# **Voruntersuchung für die Radschnellverbindung Radschnellweg Euregio (RS4) Teil Aachen-Zentrum bis Herzogenrath-Mitte**

## **Stellungnahme zur frühen Öffentlichkeitsbeteiligung** (Zeitraum der Beteiligung: 19.12.2023 bis 11.02.2024)

**Ingenieurbüro  
H. Berg & Partner GmbH**  
Deutschland · Belgien · Luxemburg

**7) Verkehrsverlagerungen von der Mühlenstraße auf andere Straßen**

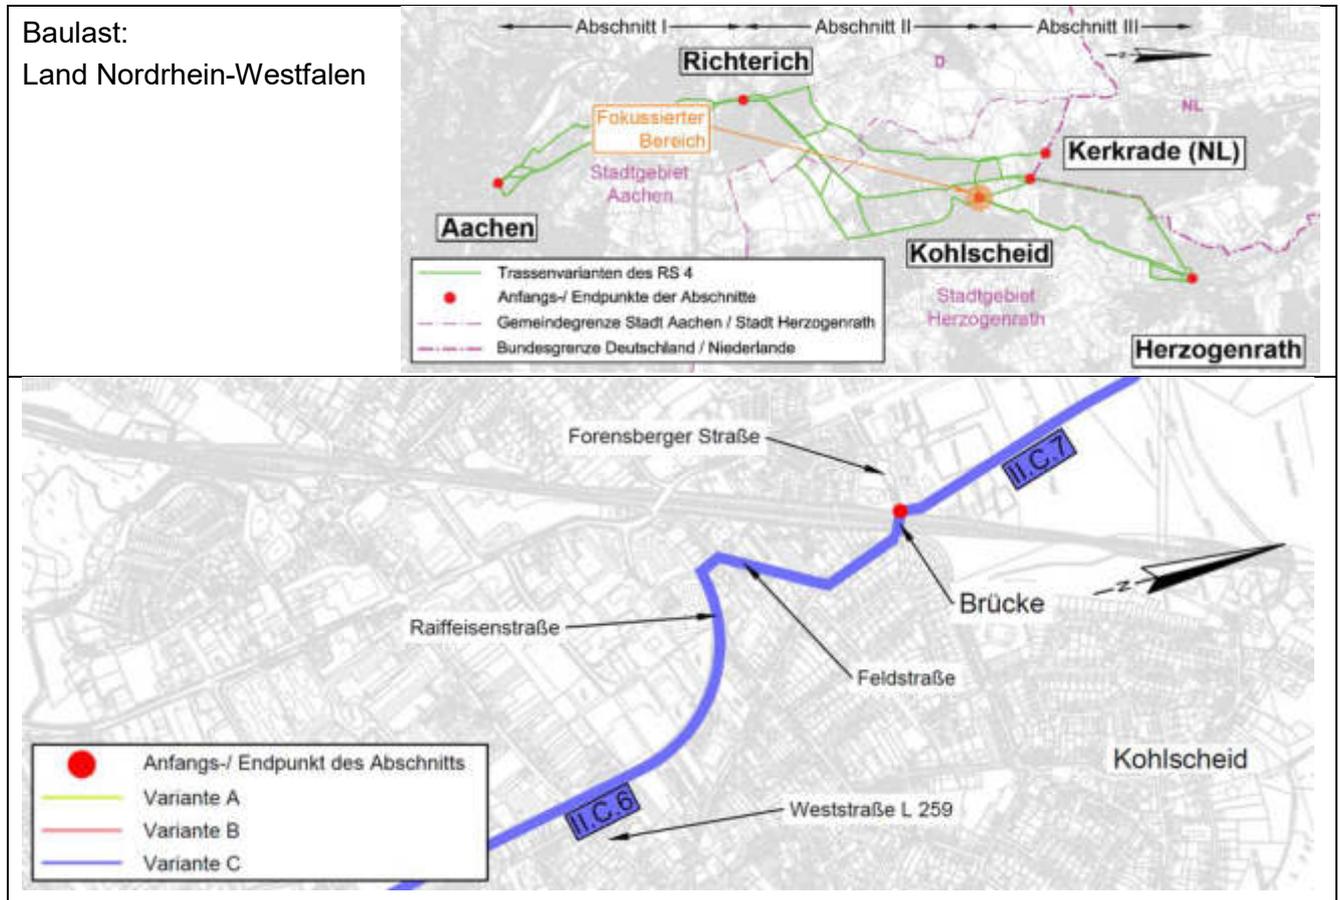
Durch die (teilweise) Sperrung / Verkehrsberuhigung der Mühlenstraße ist mit einem erhöhten Verkehrsaufkommen über die Nordstraße und die Forensberger Straße zu rechnen. Dort befindet sich die KiTa Abenteuerland. Welche Maßnahmen sind geplant, um die Verkehrssicherheit für die Kinder auch bei erhöhtem Verkehr weiterhin sicherzustellen?

Der RS4 soll in dem betreffenden Abschnitt der Mühlenstraße als Fahrradstraße geführt werden. Anlieger können diese in jedem Fall weiterhin mit Kraftfahrzeugen befahren. Ob dies auch für alle übrigen motorisierten Verkehrsteilnehmer gilt, ist noch nicht endgültig festgelegt und wird im weiteren Planungsverlauf ebenso wie weitere erforderliche Maßnahmen im umliegenden Straßennetz geprüft. In den weiteren Planungs- und Umsetzungsstufen werden Sicherheitsaudits durchgeführt, um eine bestmögliche Verkehrssicherheit für alle zu gewährleisten.

### 1) **Brücke der Forensberger Straße über die Bahnstrecke Aachen - Düsseldorf**

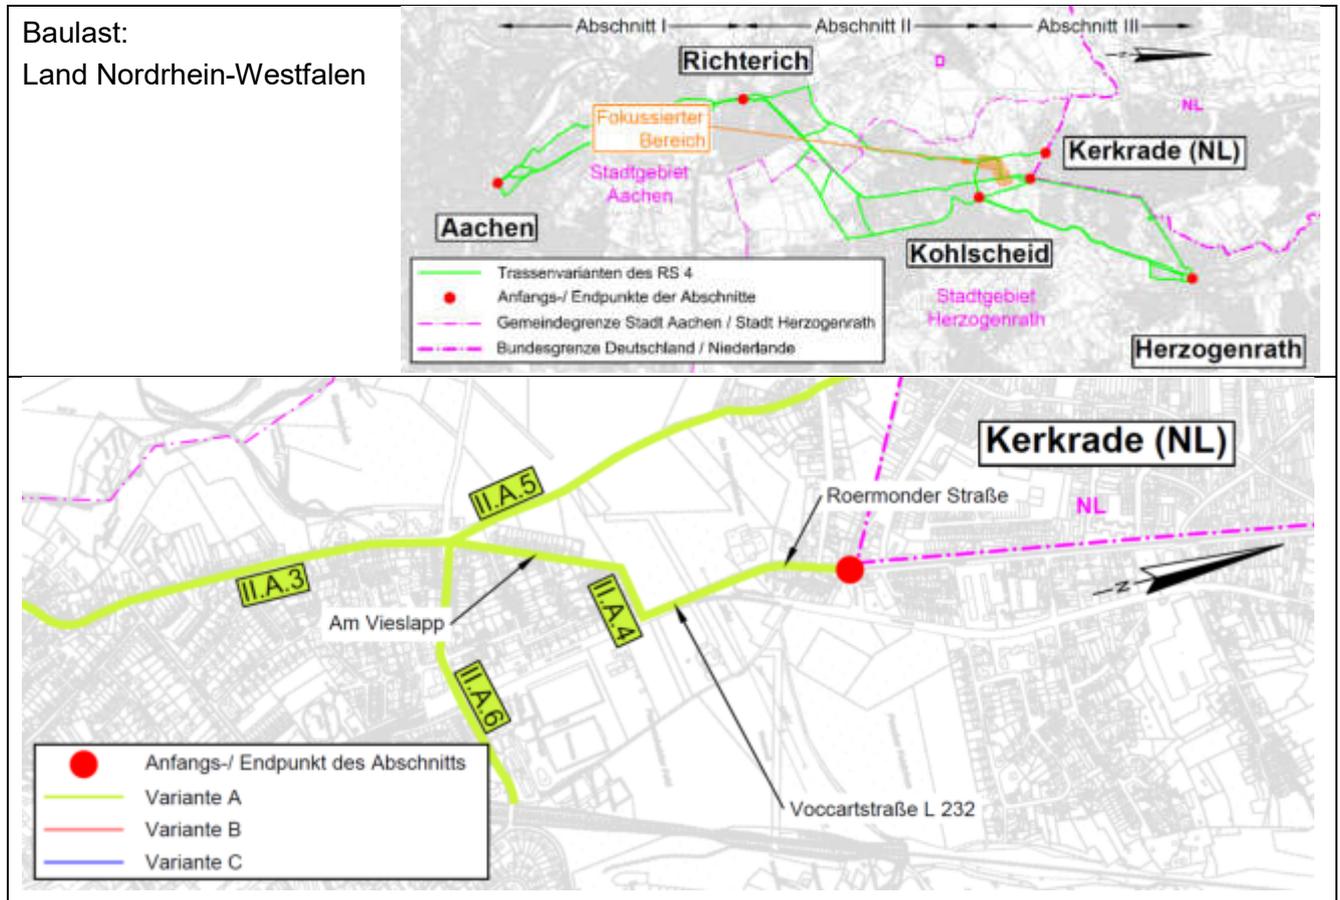
- Ist ein Umbau der Brücke geplant, da der Querschnitt eine gemeinsame Führung von Rad und Kfz nicht zulässt?
- Auf der Brücke wird ein Konflikt des RS4 mit dem Anwohnerverkehr über die Forensberger Straße nach Klinkheide gesehen.

Die Brücke Forensberger Straße wird aufgrund ihres baulichen Zustands in absehbarer Zeit, aber vorerst unabhängig vom RS4, neu gebaut werden müssen. In der Planung des Ersatzneubaus würden die Belange des RS4 nach dem jeweiligen Stand der Technik somit berücksichtigt werden können.

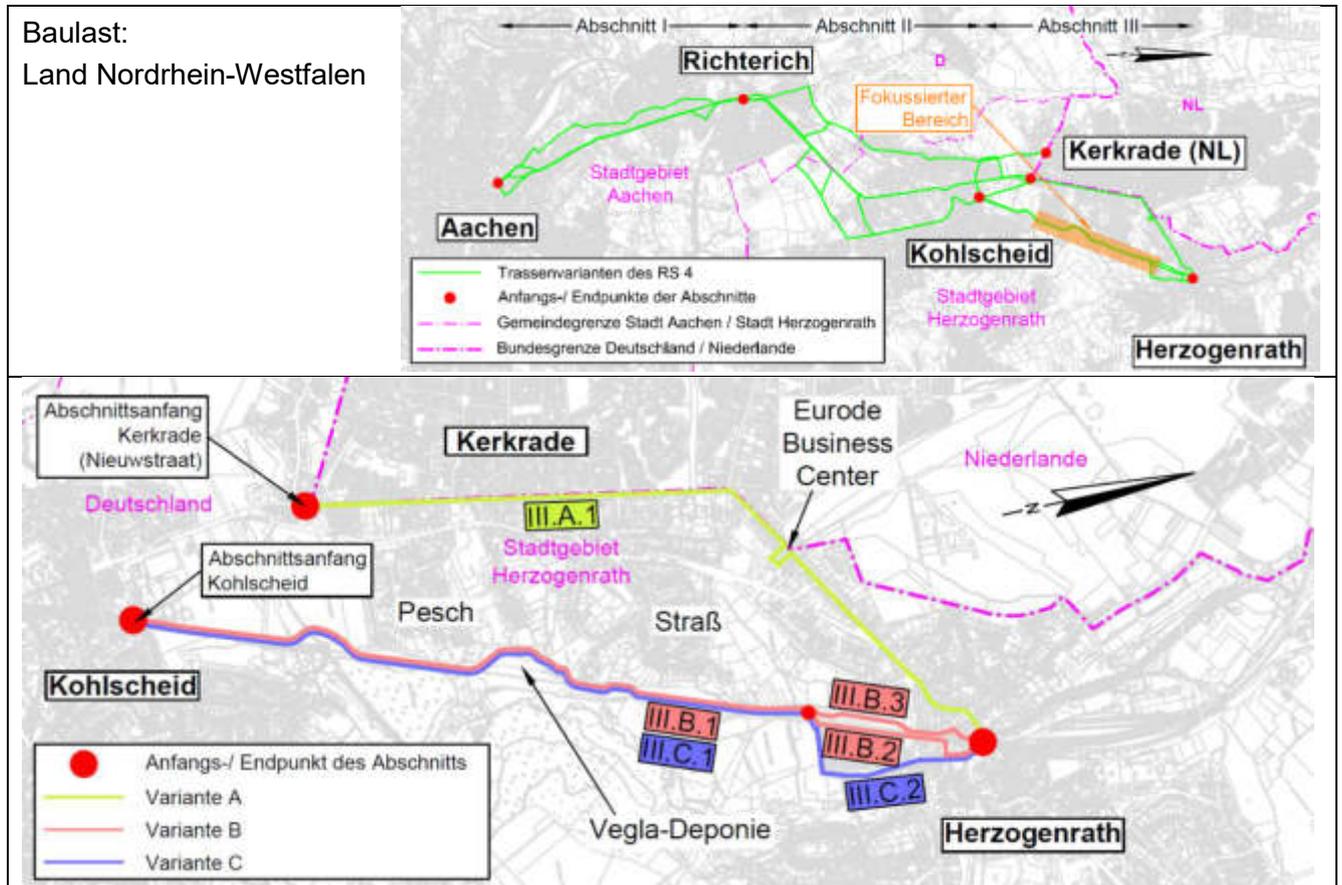
Warum verläuft die Trasse zwischen den Tennisplätzen Kohlscheid und Postropsweg nicht komplett an der Bahn entlang?

Das Gelände hat in diesem Bereich einen "ungünstigen Höhenverlauf". Südlich des Postropsweg liegt die Bahntrasse in Höhe einer Fußgängerunterführung wesentlich höher als das Gelände auf der Westseite. Auf der Krone des Bahndamms ist neben den Bahngleisen keine ausreichende Breite für den RS4 vorhanden bzw. eine Verbreiterung auf der Dammkrone würde erhebliche Eingriffe in den alten Baumbestand in der Bahndammböschung erforderlich machen.

Eine Führung direkt parallel zu den Bahngleisen wurde bereits in der Machbarkeitsstudie zum Radschnellweg Euregio 2017 als Variante untersucht. In der steilen Dammböschung wären brückenähnliche Konstruktionen in Form von Aufständern erforderlich. Dies würde aufgrund der topographischen Verhältnisse (Höhe und Neigung der Dammböschung) massive Eingriffe in das Gelände und den Baumbestand notwendig werden, verbunden mit hohen zusätzlichen Baukosten. Unter Ausnutzung der Höhenlinien wird eine steigungsarme Linienführung erzielt.
